# 改善箇所説明図①

## 基準不適合発生箇所

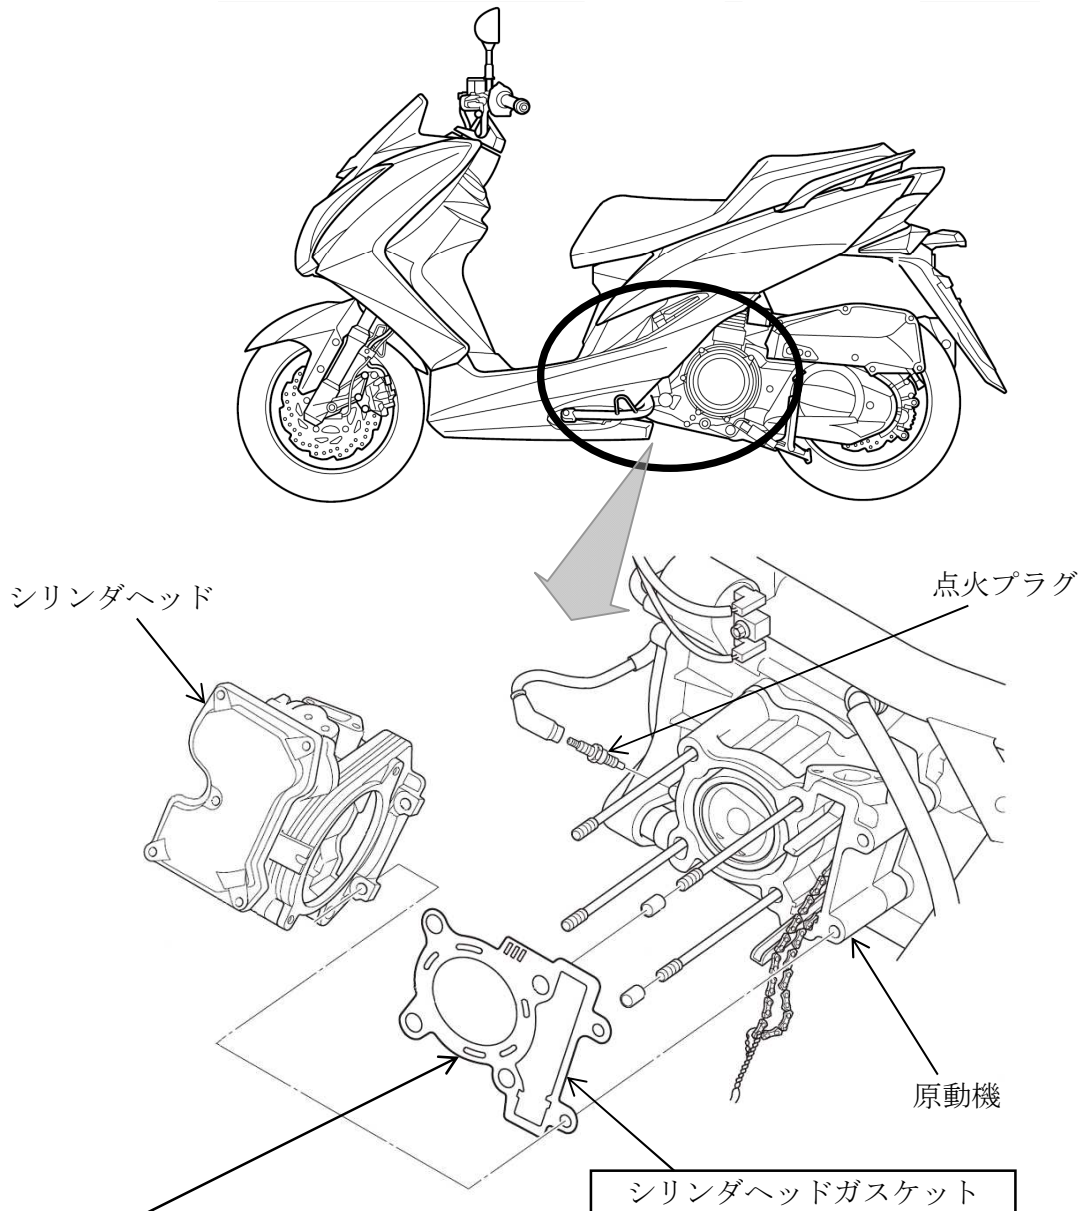
原動機において、シリンダヘッドの締付けが不適切なため、シリンダヘッドガスケットの気密性が低いものがある。そのため、高速走行等の高負荷時にシリンダヘッドガスケットの気密性が損なわれ、冷却水が燃焼室内に侵入して点火プラグが濡れ、最悪の場合、アイドリング時にエンストしたり、始動できなくなるおそれがある。

改善の内容：全車両、シリンダヘッドガスケットを新品と交換し、シリンダヘッドを適切に締付ける。

識別：メインスタンド左側の車体取り付け部付近に白ペイントを塗布する。
